1. Objet

2. Evolution GMR 5115 Condens

55950.41033

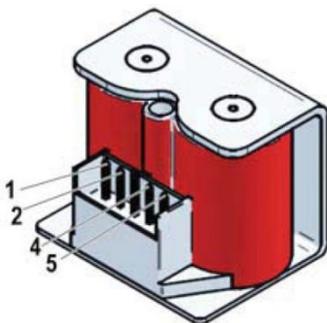
Les chaudières **GMR 5115** à partir du n° de série **18337...** sont équipées de vannes gaz avec le nouvel ensemble de bobines.

Le nouvel ensemble de bobines est reconnaissable grâce à l'inscription du numéro suivant en partie supérieure : **55950.41033**.

- Débrancher le connecteur de la vanne
 - La valeur mesurée pour chacune des bobines doit être de **848 Ohm +/- 5 %** (à 20 °C).
- La mesure doit être effectuée aux bornes **1-2** et **4-5**
